Revitalizace dětského hřiště Žežulka v Šáreckém údolí

Zpráva z veřejného setkání k představení návrhu

duben/květen 2026

1. Herní prvky:

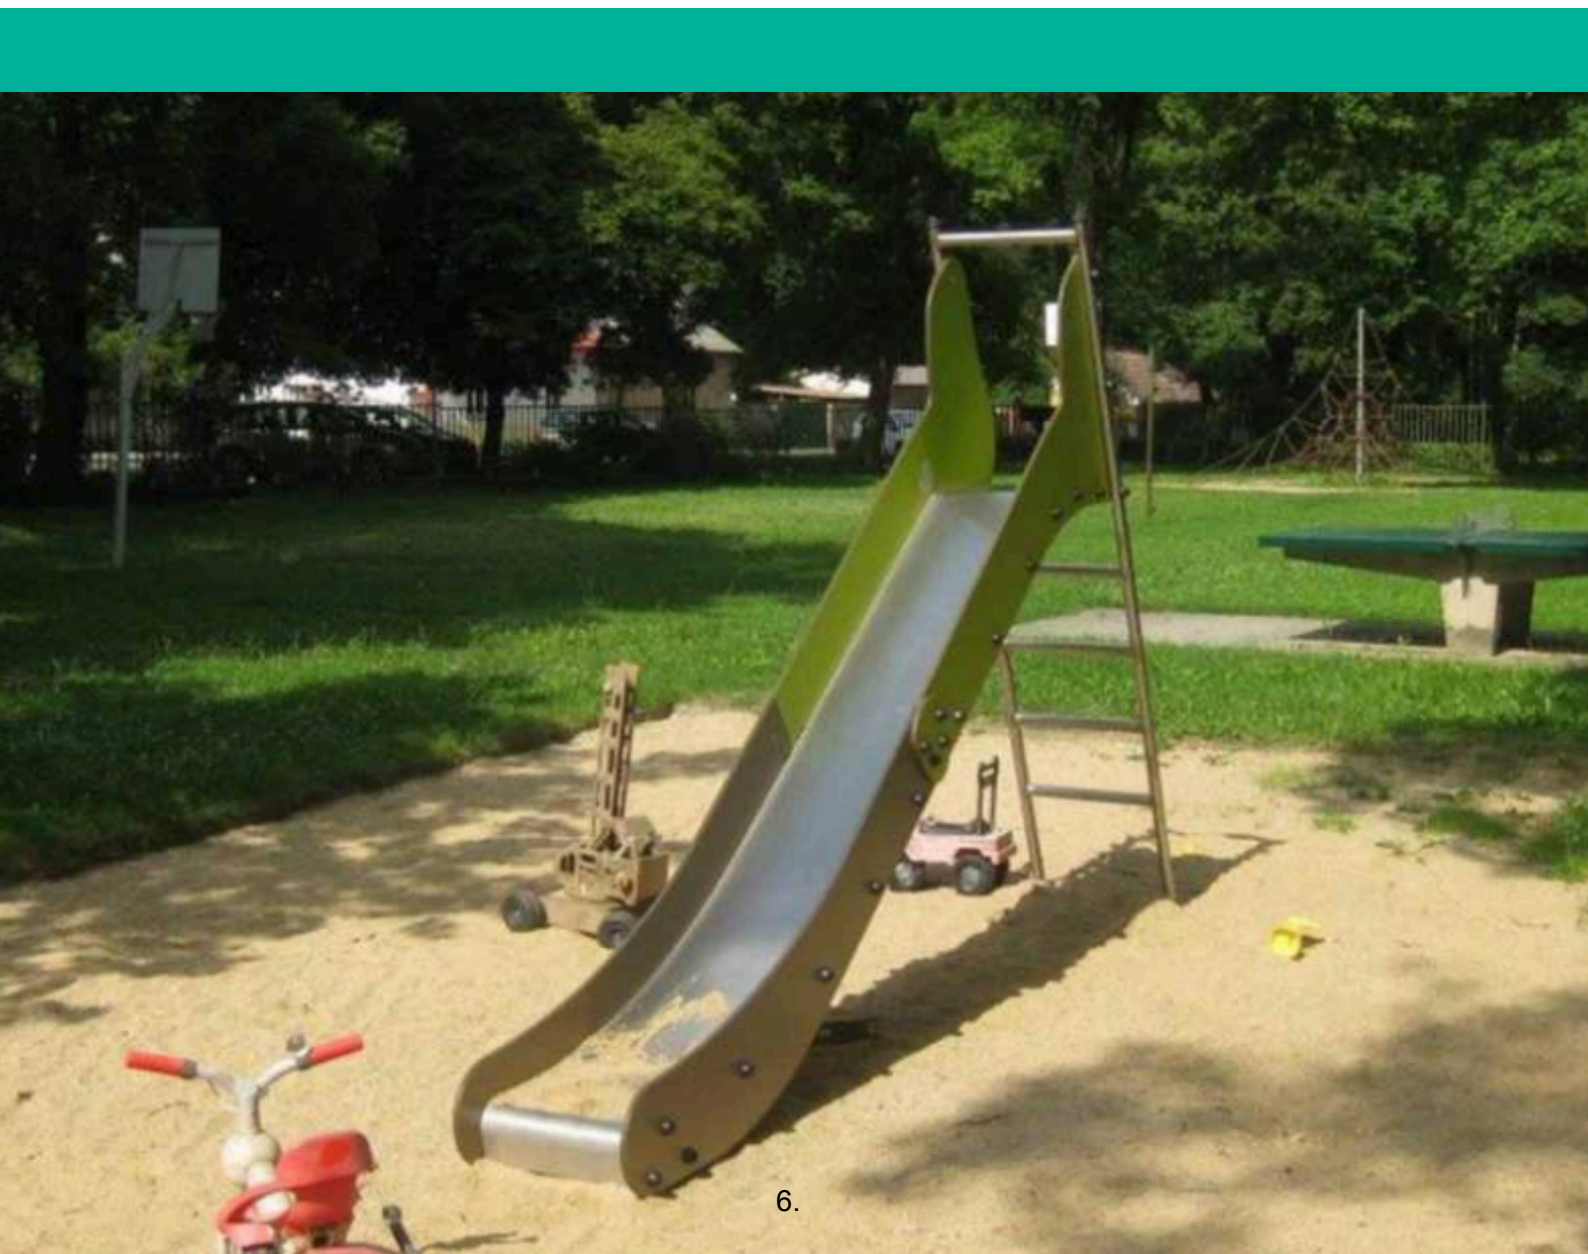
Poptávka po zachování ping pong (otočení rovnoběžně s potokem), skluzavky, houpačky, lanové pyramidy, pískoviště. Skladba prvků a jejich využití by mělo ideálně saturovat všechny věkové skupiny.

5. Řešené území:

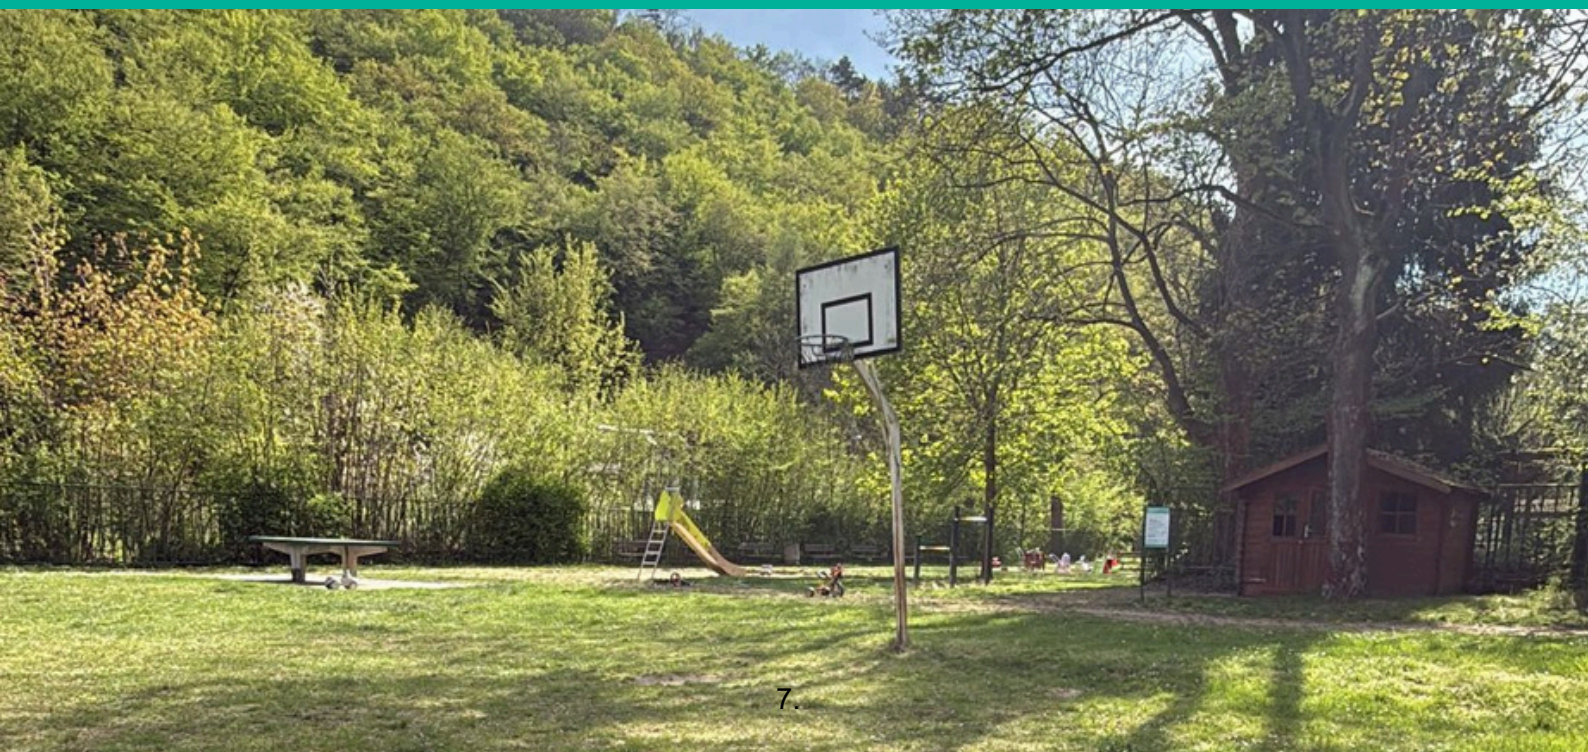
Celková plocha dětského hřiště se kvůli revitalizaci potoka výrazně snižuje. V místě existuje poptávka pro případné přesuny některých herních prvků mimo řešené území na okolní pozemky (revitalizované koryto potoka, travnaté prostranství u autobusové zastávky aj.) Na tyto plochy by bylo možné uvažovat umístění např. lanové pyramidy či stolu na ping pong. Velkým tématem v místě je případné využití pozemku parc. č. 2329, který v majetku a správě Magistrátu HMP a aktuálně je pronajatý pro provozování zahrádek, pro zvětšení areálu. Tato myšlenka má v místě své příznivce i odpůrce.
